Number	G6-3
Score	158 / 487
Rank	15位

減点ポイント(不良例)

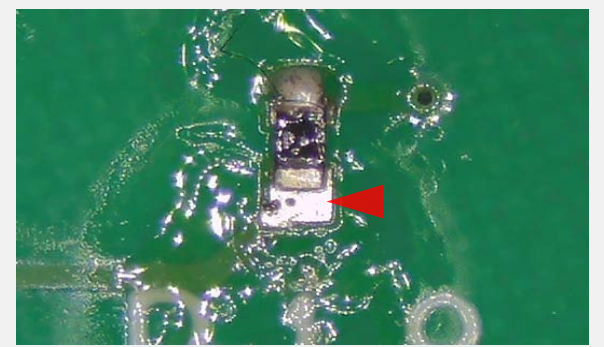
はんだの突起
IPC-A-610G 5.2.10を参照

はんだ不足
IPC-A-610G 8.3.2を参照

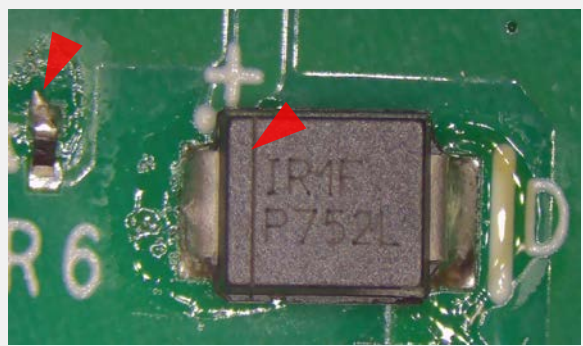
はんだの突起&取付方向相違
IPC-A-610G 5.2.10, 7.1.1.1を参照

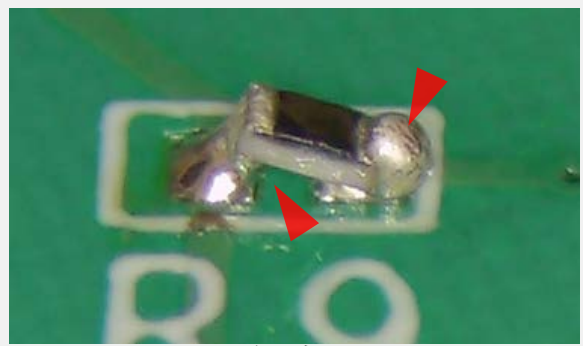
はんだブリッジ&はんだ不足
IPC-A-610G 5.2.7.2, 8.3.5を参照

部品の浮き&はんだ過多
IPC-A-610G 8.3.2を参照

サイドのはみ出し&はんだ不足
IPC-A-610G 8.3.2を参照
